Note sur les abords du Château de Fléville Et le projet de PLUi de la Métropole du Grand Nancy

2 mai 2025

Vue d'ensemble du site classé et du périmètre actuel des 500 m

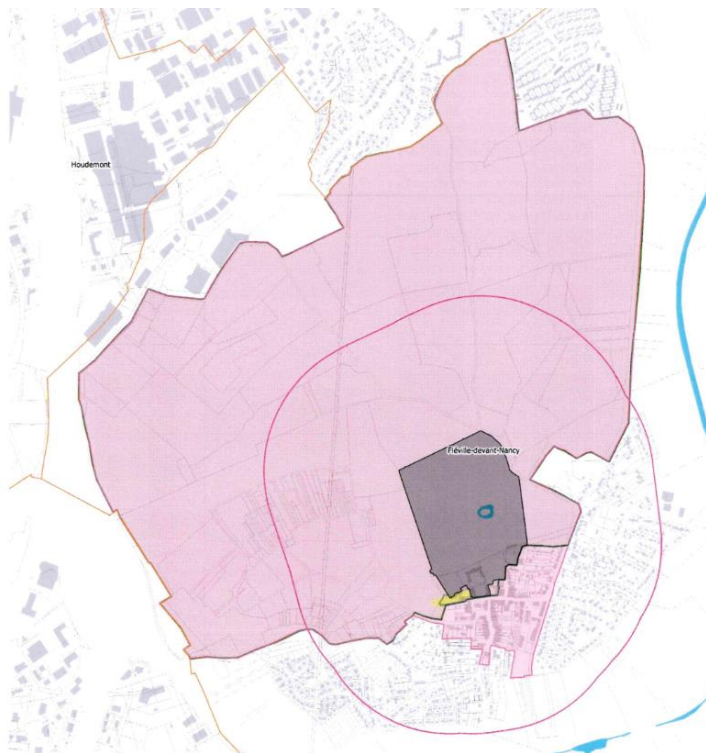
Zoom sur le projet de réduction de la zone réelle de protection des abords : Le PDA, en se superposant avec le site classé au nord, déjà protégé de toutes constructions, montre une augmentation artificielle du PDA par rapport au périmètre des 500m. C'est en fait un « trompe l'œil » de sorte que des bâtiments à moins de 80 m - bien en vue du château, en raison de sa situation en contrebas et de la hauteur de son donjon - seront libres de la vigilance de l'ABF. Il y a une forte réduction du périmètre de protection au sud.

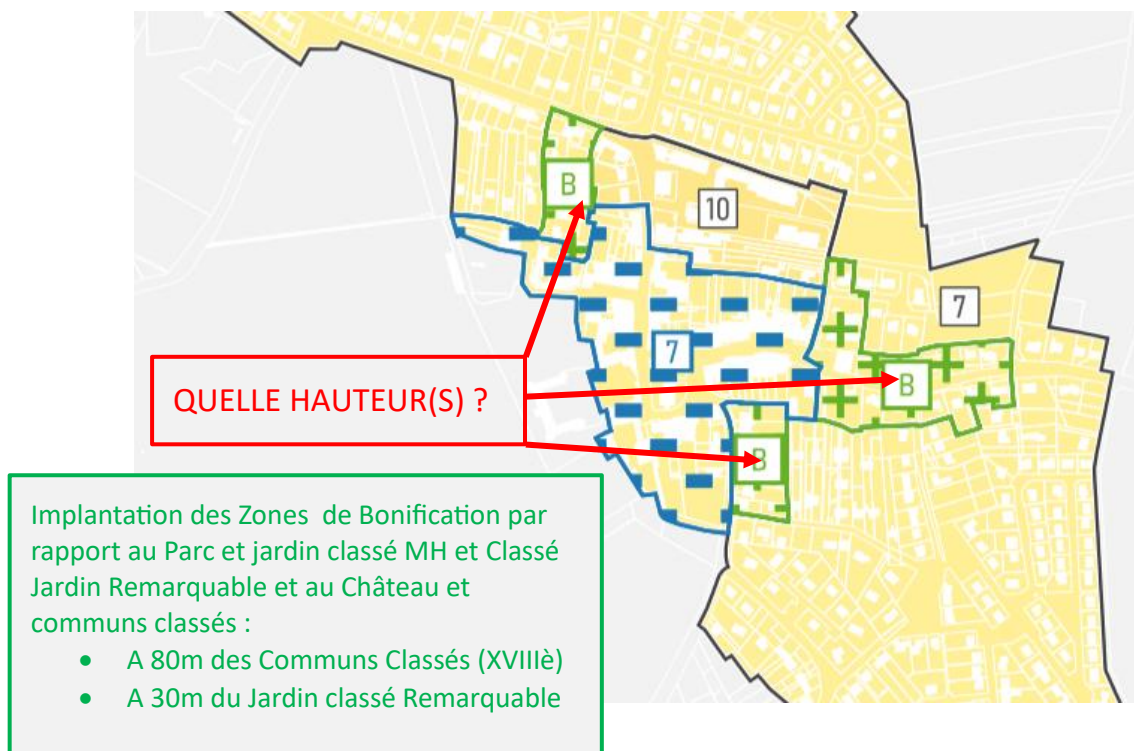
Voici le tracé modificatif proposé (flèches vertes qui complètent le PDA envisagé pour le moment) :

A noter que nous ne proposons pas d'extension du PDA vers l'Est, mais la rigueur d'une analyse par la co-visibilité devrait cependant le commander (cf les 2 dernières photos de l'annexe, rue des Lilas et des Tilleuls, il y a beaucoup d'autres points de vue de ce genre .dans cette zone).

- **Point de vigilance particulier :**

Le cas particulier de la rue Ducret

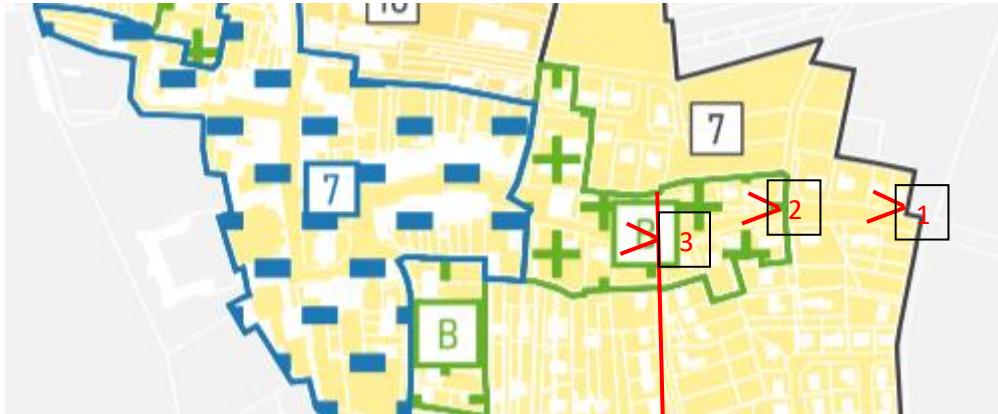
les points de vue 1 et 2 ont été oubliés en matière de visibilité du monument. Ils figurent actuellement dans le périmètre des 500 m et nous proposons de les y garder. Ceci nous semble d'autant plus nécessaire que les zones de bonification indiquées B sur ce plan permettront des immeubles très haut jusqu'à 16m au faîtage à ce point haut de la pente. L'effet visuel serait amplifié et matérialiserait un **groupe d'immeuble dépassant nettement sur l'horizon dans l'axe du château et du vieux village**. A l'échelle de Fléville, un « grand ensemble » digne du XX^e siècle...
